府民公募型整備事業

(府民提案型 <既要望>)

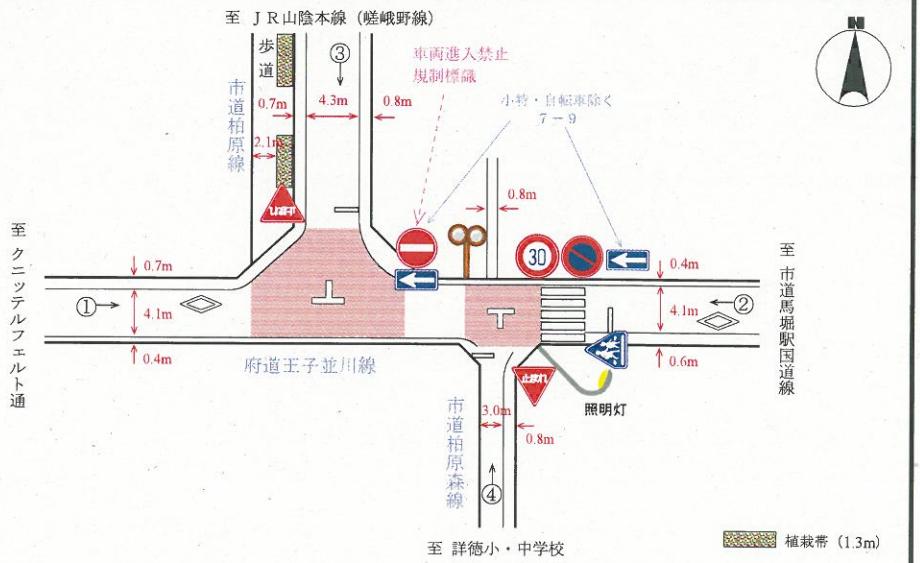
整理番号	11	写真
交通安全施設	信号機（新設・押ボタン式）	① ② ③
所在地	船井郡京丹波町豊田谷58番地先 豊田富田線	④ ⑤ ⑥
現在の状況	<ul style="list-style-type: none"> 交通規制 交差点図面に記入のとおり 付近の環境 国道9号から国道27号へ通ずる道路で、周辺は、旧来からの住宅と田畠である。南東方に須知高等学校、蒲生野中学校がある。 	交差点図面
要望内容	<p>バス通学の児童が道路を横断しなければならないが、通学時間と通勤時間帯が重なり、交通量が多く、スピードも速い。歩行者がいても停止しないため、信号機の設置要望</p> <p>受付番号78（6月10日受理）</p>	
位置図		 <p>府道豊田富田線</p> <p>町道豊田中央線</p> <p>町道中河原東線</p> <p>押ボタン式信号機 要望箇所</p> <p>至 国道9号 ①→ 3.9m 1.0m 1.3m</p> <p>至 国道27号 ② 3.9m 1.5m</p> <p>③ 6.0m</p> <p>④ 3.0m</p> <p>⑤ 0.8m</p> <p>⑥</p> <p>豊田 B S</p>
対応案	交通量的に信号機の必要性は低いと判断する。また、路肩の構造上、信号柱を建柱する場所がないため、実施しない。

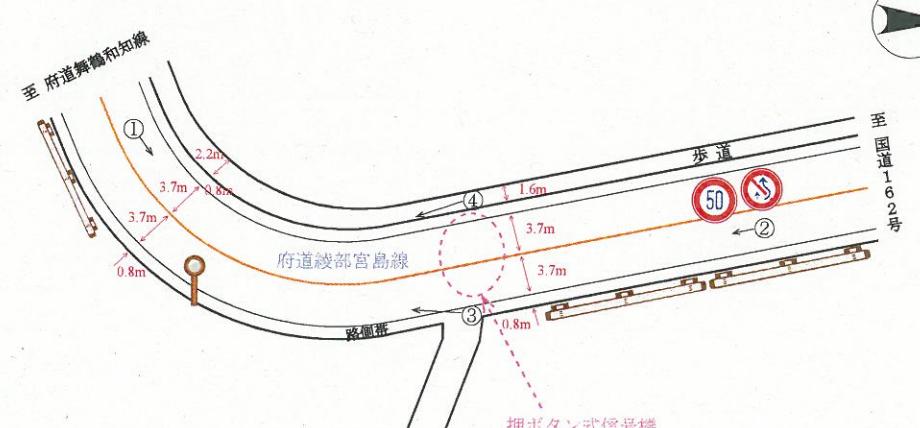
整理番号	13	写真
交通安全施設	信号機（新設・定期式）	
所在地	亀岡市篠町柏原町頭10番地先 王子並川線、柏原線、柏原森線交差点	
現在の状況	<ul style="list-style-type: none"> 交通規制 交差点図面に記入のとおり 付近の環境 国道9号の北側を同国道と並行して走る道路で、周辺は住宅街、南方に詳徳小・中学校があり、 	  
要望内容	<p>時間帯の一方通行であるが、通り抜けのため違反をする車両が多い。通学時の安全を確保するため、信号機の設置と進入禁止等の交通規制の実施を要望 受付番号119（6月23日受理）</p>	  
位置図		<p>交差点図面</p> 
対応案	変則交差点で、待ち時間の延長等、信号機運用上の支障があり、また、写真⑤、⑥のとおり、路肩の構造上、信号柱が建柱できなかったため、実施しない。
